INSPECTIEWAGEN

DOCUMENT IN
BEWERKING

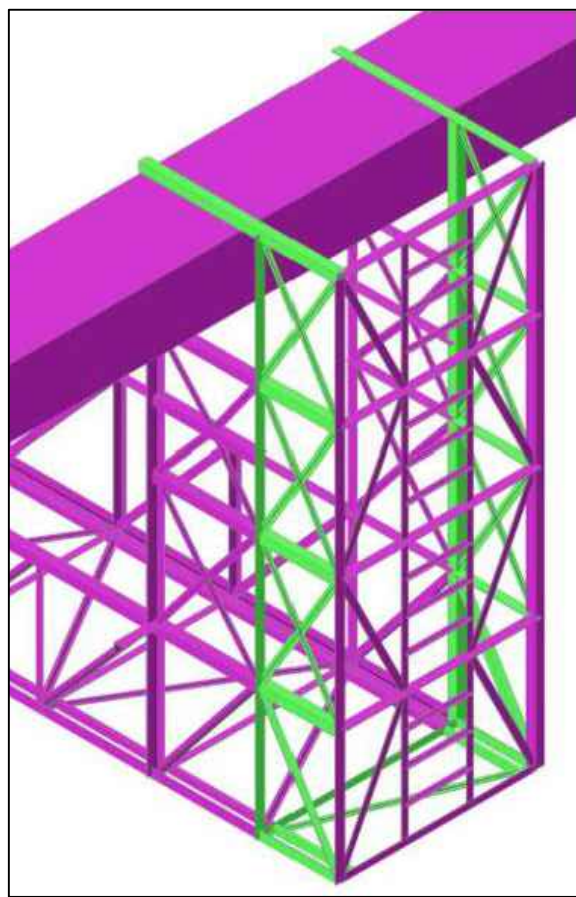
Bordes inspectiewagen dient met 600 mm te worden verlengd aan de zijde van de toegang naar de inspectiewagen. De toegang dient te worden vernieuwd. Toe te passen nieuwe materialen zijn beeldvormend (vorm en afmetingen) gelijk aan bestaande materialen van de inspectiewagen. Verlenging kan worden gerealiseerd zoals afgebeeld in bovenstaande visualisaties. Tevens kan de verlenging worden gerealiseerd door een vak in de bodem toe te voegen.
